第5回沙流川下流環境再生技術検討部会
第4回指摘事項への説明

平成20年1月

第4回 沙流川下流環境再生技術検討部会における主な指摘事項と事務局の対応

過去と現在の横断形状の比較

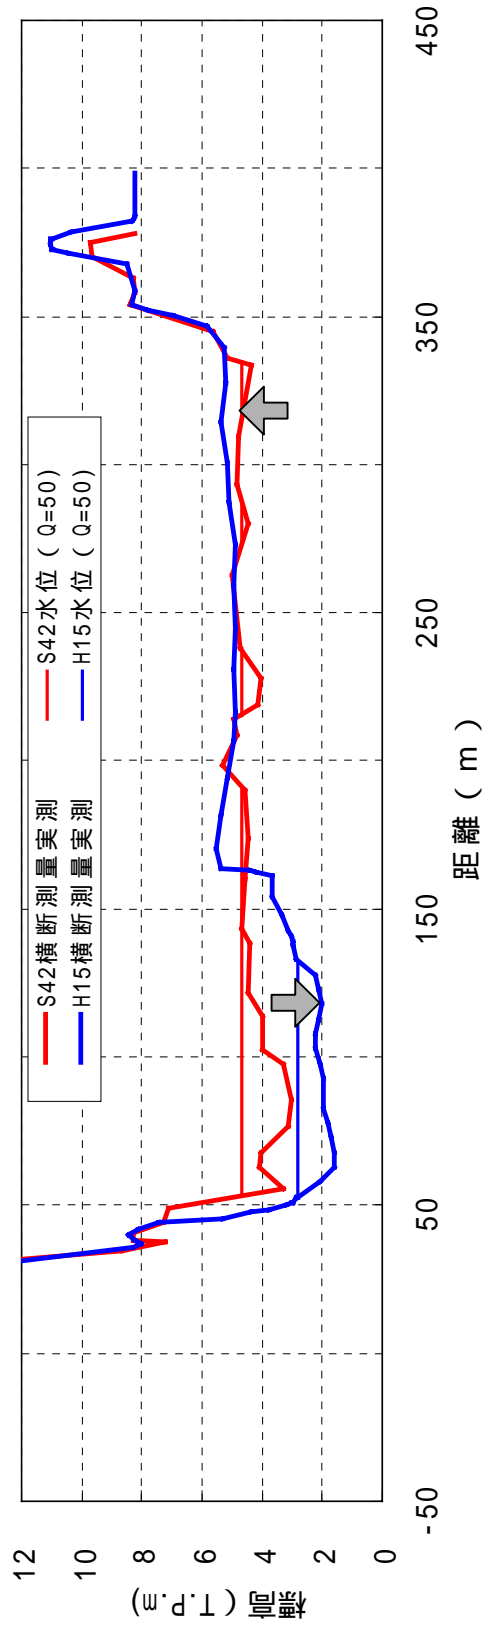
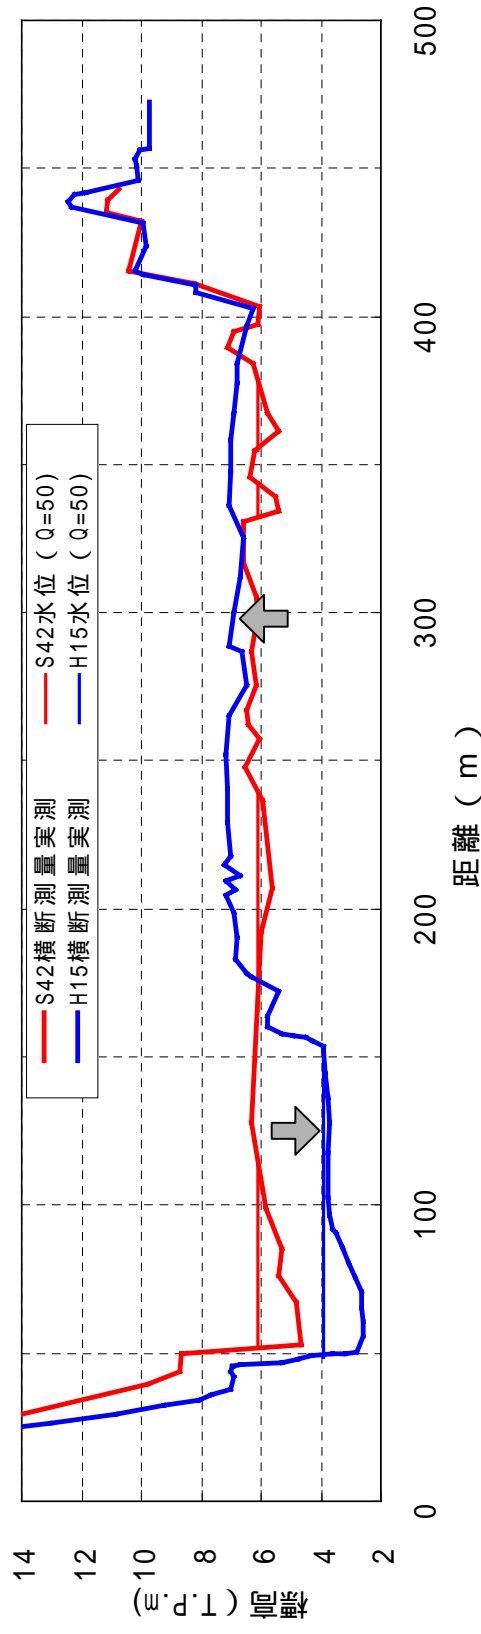
No.	関連議案	委員からの主な指摘事項	第4回検討部会における事務局からの回答	第5回検討部会における事務局の対応	
1	第3回指摘事項に対する説明 河道形状案の将来予測及び河道形状案を組み合わせた案の提示について	昭和22年と現在の高水敷高の関係を教えて欲しい	横断測量の結果を比較して後日報告する	資料3 P2～3に昭和42年と平成15年の横断面の重ね合わせ図を示す。	
2		KP6.0付近で案1の平面ラインが最も川側に出ているのは何故か	KP6.0付近は流下能力があるため、掘削幅が狭くなっている。	資料3 P4～6に掘削河道ラインの修正図を示す。	
3		高水敷と低水路を分けて流下能力図で示していただくとかわりやすい	後日示すこととする	資料3 P7～9に流下能力図を示す。	
4		河床変動計算の初期河床の材料として平成15年の洪水の影響を受けたデータを使用しているが、その辺は大丈夫か	平成10年の河床材料と比較する	資料3 P10～11に平均粒径縦断面図を示す。	
5		WUAについては質的变化と面積(量)の変化を別々に示すこと	面積等の変化も示すこととする	資料3 P16に水域面積と質の比較結果を示す。	
6		昔の河道ではWUAがどうだったのか検討して欲しい	どういう形の横断データがあるか確認の上、一度検討したい	資料3 P12～15に昭和40年代前半のシシヤモ産卵床評価を示す。	
7		KP4.0～4.5kmのところで現況のWUAが高い理由を教えてください	山付きで矩形断面なのが影響しているかもしれない。後日示すこととする	資料3 P15～19にSIの比較評価について示す。	
8		案2、案3では河道断面はあまり変わらないが、案2では産卵期から冬期にかけて水面積が大きく減少する。案2の状況について確認して欲しい	後日示すこととする	資料3 P20～23に横断形状と水位(産卵期、冬期)の関係について示す。	
9		洪水時、融雪出水時等のせん断力により土砂が動くかどうか評価した上で、動く箇所砂礫河原として表現する方がわかりやすい	後日示すこととする	資料4 P22～26に砂礫河原の分布状況の評価を示す。

昭和42年から平成15年にかけて、淺筋の河床は低下し、高水敷の河床は上昇する。

河道の安定性の評価

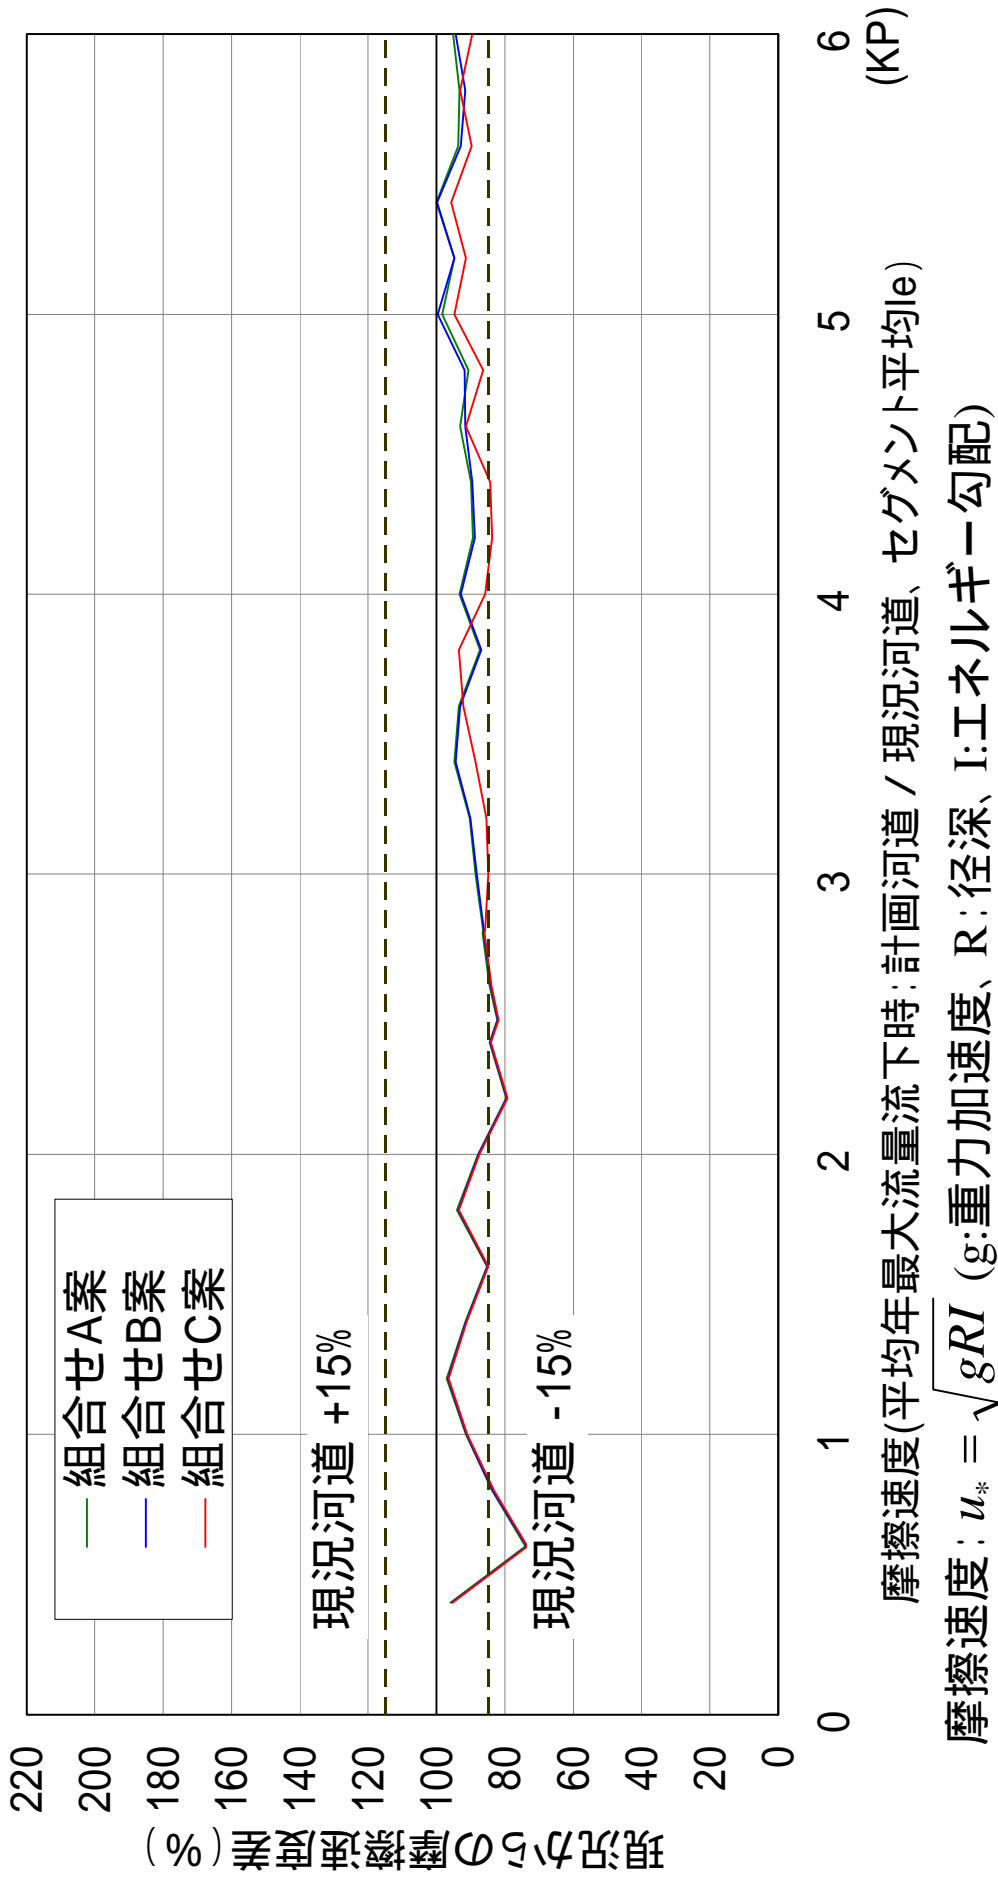
10		その他	PHABSIMでは河川環境を定量的に評価するというのは、非常に先進的で意義深い、事業を実施しながらフィードバックし、いかにモニタリングをしていくかが今後は大事である	後日示すこととする	資料5 モニタリング計画に反映
11			河道の長期的な維持という面も合わせて次回に検討結果を見たい	後日示すこととする	資料3 P24～25に摩擦速度による評価を示す。

- 各掘削案とも摩擦速度が現況河道と比較して概ね15%以内の差に収まっており河道は安定傾向である
